SERVICE INFO – INA 0085

Různé vodicí kladky u zážehových a vznětových motorů u napínací jednotky 534 0243 10

Výrobce:	Mercedes-Benz
Modely:	A 160 CDI (168.007) do FIN J568589 A 170 CDI (168.008) do FIN J568589
Kódy motorů:	OM 668.940, OM 668.941
Obj. č.:	534 0243 10
OE čísla:	A166 200 09 70

Obrázek 1: Napínací jednotka 534 0243 10

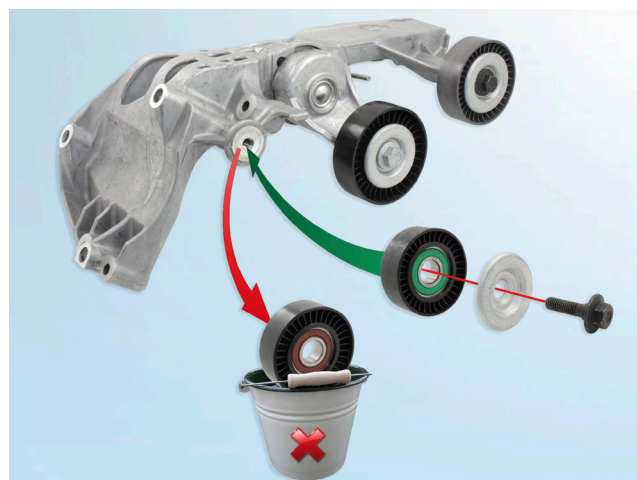
Napínací jednotka je ve stavu po dodání osazena vodicími kladkami pro vozidla s zážehovým motorem.

Pro použití u uvedených vznětových motorů se musí levá vodicí kladka 532 0404 30 vyměnit za vodicí kladku 532 0406 30 (obrázek 1).

Obrázek 2: Vodicí kladka 532 0404 30 pro vozidla se zážehovým motorem (vlevo) a vodicí kladka 532 0406 30 pro vozidla se vznětovým motorem (vpravo)

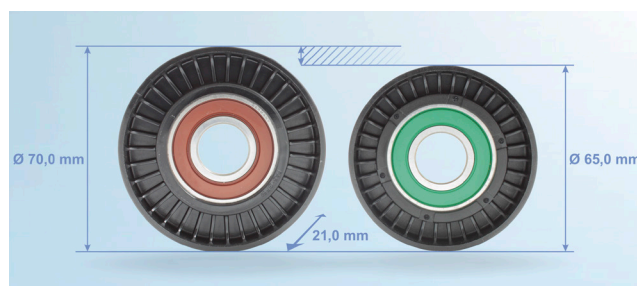
Vodicí kladka 532 0406 30 pro vznětové motory má menší průměr než vodicí kladka 532 0404 30 (obrázek 2).

Vodicí kladky pro vznětové motor nejsou obsaženy v rozsahu dodávky a musí se objednat zvlášť.

Před montáží je nutné bezpodmínečně dbát na to, aby se namontovala správná vodicí kladka na napínací jednotku!
